改善箇所説明図

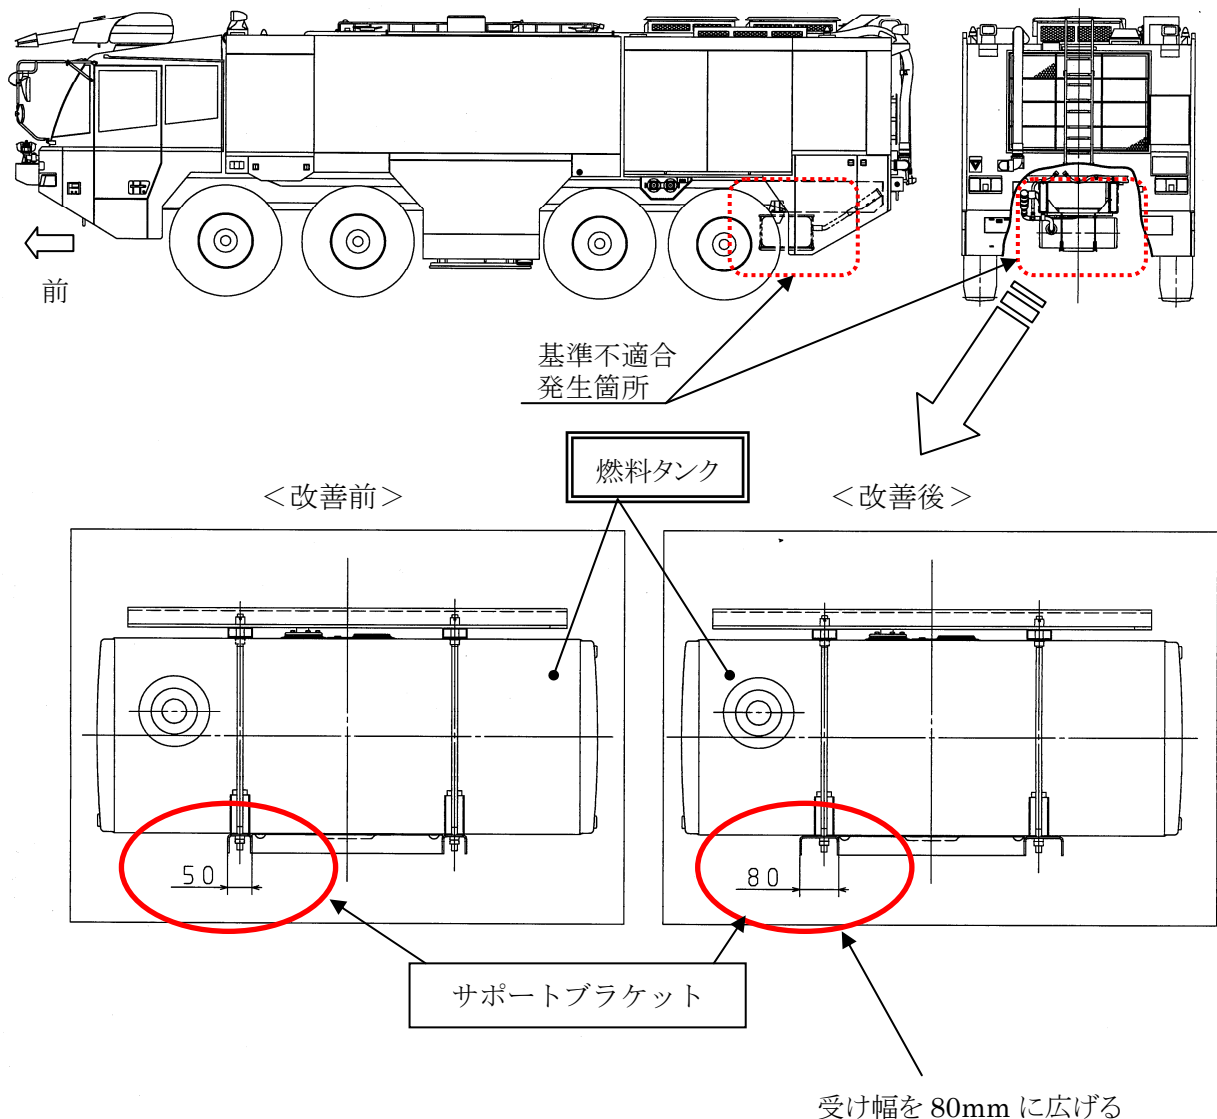
燃料タンクにおいて、燃料タンクを固定しているサポートブラケットの形状が不適切なため、車体の振動により燃料タンクの下面に亀裂が発生する場合がある。そのため、そのまま使用を続けると、亀裂が進行し、最悪の場合、当該亀裂部から燃料が漏れるおそれがある。

改善措置の内容: 全車両、燃料タンクを固定しているサポートブラケットを対策品と交換する。また、全車両、燃料タンクを点検し、損傷していた場合には、燃料タンクを新品に交換する。

識別: 燃料タンク下面を受けているサポートブラケットの受け幅が80mm有ることで識別する。
